Verkehrstechnischer Erläuterungsbericht

Veloroute 5 – Hufnerstraße (Hufnertwiete - Krüsisstraße)

hier: 2. Verschickung

Abwägung der zur 1. Verschickung der verkehrstechnischen Planung vom 30.11.2020 eingegangenen Stellungnahmen

Baumaßnahme: Bündnis für den Radverkehr
Teilbaumaßnahme: Veloroute 5 - Hufnerstraße (Hufnertwiete - Krusistraße)
Planinhalt: Lageplan 1/2

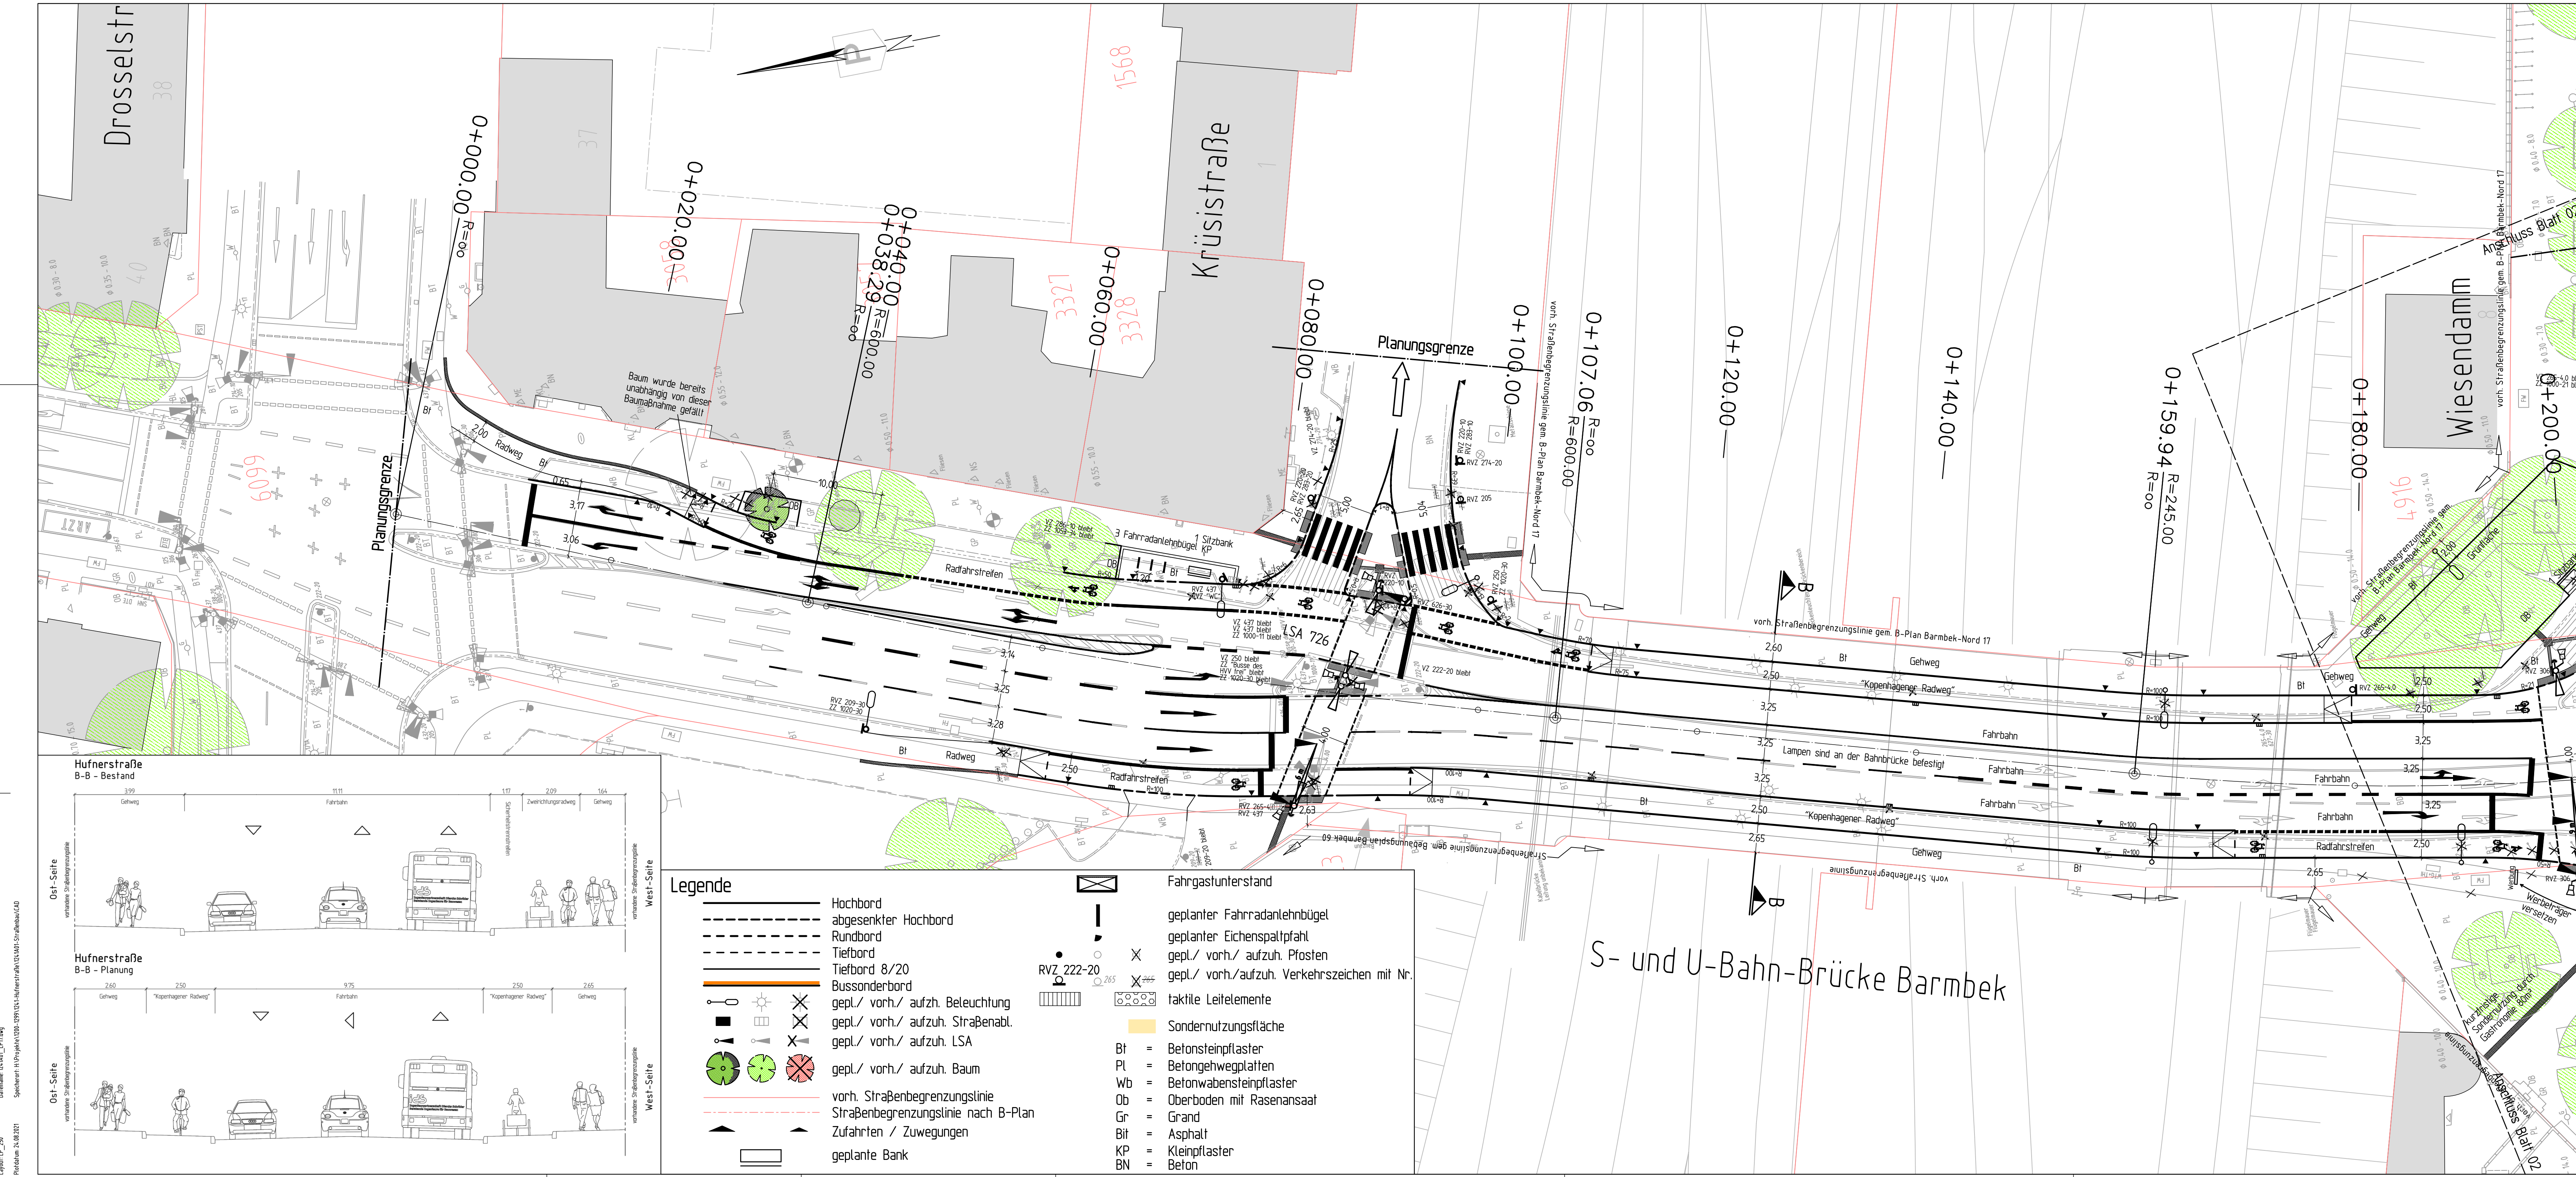
25.	<p>N/MR 3 Vom 01.02.2021</p>	<p>Lageplan 1/2</p> <p>Wie schon beim Ortstermin am 26.11.2020 vermerkt darf der östliche Mittelstreifen im Knoten Hufnerstraße/Wiesendamm nicht durch Rückverlegung der Bordlinie reduziert werden, da dies starke Eingriffe in die Wurzelbereiche der Bestandsbäume nach sich zöge. Insbesondere der zuvorderst betroffene Ahorn, Pflanzjahr 1959, ist empfindlich gegen Eingriffe. Die nötige Profilbreite der Fahrbahnen ist daher an den Rändern der nördlichen und südlichen Nebenflächen zu gewinnen.</p> <p>Die Linde vor Wiesendamm Nr. 27 weist starke oberflächennahe Wurzelaktivität auf, was beim Umbau der angrenzenden Nebenflächen berücksichtigt werden muss. Hier kann nicht restragerecht gebaut werden, ggf. muss ein Baumgutachter hinzugezogen werden.</p> <p>Ebenfalls ist im westlichen Mittelstreifenbereich auf den Baumbestand abzustellen, die neue Befestigung des Übergangs ist mit den Wurzelvorkommen der angrenzenden Linde, Pflanzjahr 1962 wurzelschonend abzustimmen. Alle Bordlinien der Mittelstreifen sind beizubehalten.</p> <p>Die Fällung vor Wiesendamm 25 ist unausweichlich, der Bestandsbaum ist vorgeschädigt und soll durch einen robusten Klimabaum in der Bestandsbaumscheibe, nicht im Mittelstreifen, ersetzt werden.</p>	<p>Die Planung wurde entsprechend angepasst. Die Borde der Mittelinsel verbleiben wie im Bestand.</p> <p>Dies wird berücksichtigt.</p> <p>Eine Ersatzpflanzung in gleicher Lage ist auf Grund des vorhandenen Leitungsbestandes nicht möglich. Die</p>

eingegangene Stellungnahme:	Antwort N/MR 2:
	<p>In diesem Bereich sollen die Bestandsbordeinfassungen der Baumscheiben in der Nebenfläche aufgrund starker oberflächennaher Wurzelaktivität beibehalten werden.</p> <p>MR3 begrüßt die Vergrößerung der Baumscheiben zwischen Wiesendamm und Hufnertwiete, weist aber darauf hin, dass die östliche Nebenfläche aufgrund starker Wurzelaktivität der alten Linden, Pflanzjahre zwischen 1900 und 1909, nicht restragerecht ausgebaut werden kann, eben sowenig die Bereiche der Bestandsstellplätze. Hier sind in Abstimmung mit dem Baumgutachter alternative Bauweisen erforderlich, der Einbau der geplanten Fahrradanhänger ist baumpflegerisch zu begleiten und ggf. auf den Wurzelbestand abzustimmen.</p> <p>An der Einmündung Hufnertwiete steht eine alte Linde, Pflanzjahr 1909, dicht am Bord. Hier darf die Bordlinie nicht verändert werden, das Bestandsbord ist beizubehalten, eine Anpassung wie beschrieben ist hier nicht möglich. Der Einbau neuer öffentlicher Beleuchtung, Schaltkästen und Werbeträger ist ebenfalls baumpflegerisch zu begleiten.</p> <p>Lageplan 2/2 Wie schon beim Ortstermin abgestimmt soll die Aufleitung am Knoten Drosselstraße weiträumig aus der benachbarten Baumscheibe einer alten Linde, Pflanzjahr 1955 Richtung Norden verlegt werden. Gemäß Planung liegt das neue Bord dennoch im Kronentraufbereich und schneidet in die durchwurzelter Bereiche ein. Hier ist baubegleitende Baumpflege erforderlich.</p> <p>Höhenabwicklung In allen Abschnitten muss die Höhenentwicklung von Fahrbahn und Nebenflächen an den Bestandshöhen der Baumscheiben sowie Wurzelanläufen freistehender Bäume ausgerichtet werden. Nebenflä-</p>	<p>Ersatzpflanzung wird in die sich südlich anschließende Maßnahme „VR5 – Hufnerstraße (Flachland-Hufnertwiete) integriert.</p> <p>Die genaue Bauausführung wird im Rahmen der Ausführungsplanung abgestimmt. Ein Baumgutachter wird sowohl in die Planung als auch in die Bauausführung involviert.</p> <p>Dies wird berücksichtigt.</p> <p>Der Baum wurde unabhängig von dieser Baumaßnahme gefällt. Eine Ersatzpflanzung hierfür ist eingeplant.</p>
